(社團法人中華產業機械設備協會)

危險性機械及設備檢查反應事項及處理情形紀錄表

飽和蒸汽表

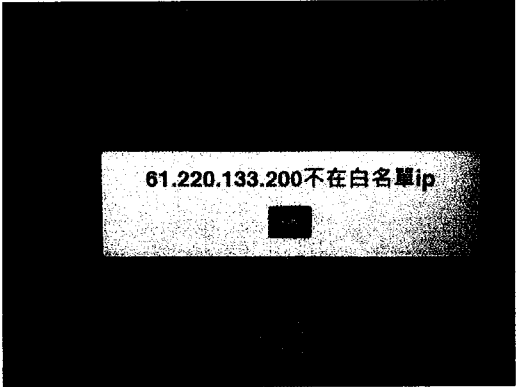
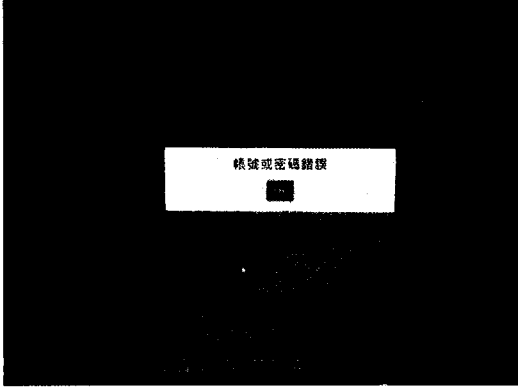
反應時間	114 年 10 月 30 日 15 時 05 分(星期四)		填表人員	卓育德		☐ 電話 ☐ 蒞會 ☒ 電子郵件
反應人	姓名	鄧尚儒	電話	04-25312251	所屬單位	大正和儀器股份有限公司
	地址	臺中市潭子區潭秀里潭富路一段 87 巷 79 號				
	電子郵件	ytminst@msl0.hinet.net				
反應類別	☐ 陳情 ☐ 建議 ☒ 諮詢 ☐ 其他：_____					
反應事項	有一案件，設計壓力為 4.0KG/cm ² 、設計溫度為 200℃(黃色底部份-附件)，請問此壓力與溫度是否可以達到？是否有廠商可以製作出此規範之壓力容器？					
處理情形	如蒙核可後以公務信箱 E-mail 回覆如下： 1. 經查詢飽和蒸汽表數據，200℃飽和蒸汽壓約為 15 kgf/cm ² ，但如壓力容器設置有足夠吹洩量之安全裝置，控制容器能於設計壓力 4 kgf/cm ² 正常操作，該設計數據似無不可。 2. 惟設計壓力容器時之材料容許抗拉強度應選用設計溫度 200℃時之數值，以符合安全設計。					
承辦人：	代檢員卓育德 114.10.30		副組長：	代檢業務賴俊發 114.10.30		組長：代檢業務林明聰 114.10.31
備註	行政程序法第 173 條：「人民陳情案有下列情形之一者，得不予處理」： 一、無具體之內容或未具真實姓名或住址者。 二、同一事由，經予適當處理，並已明確答覆後，而仍一再陳情者。 三、非主管陳情內容之機關，接獲陳情人以同一事由分向各機關陳情者。					
				表單編號	Q1-01C	114.06
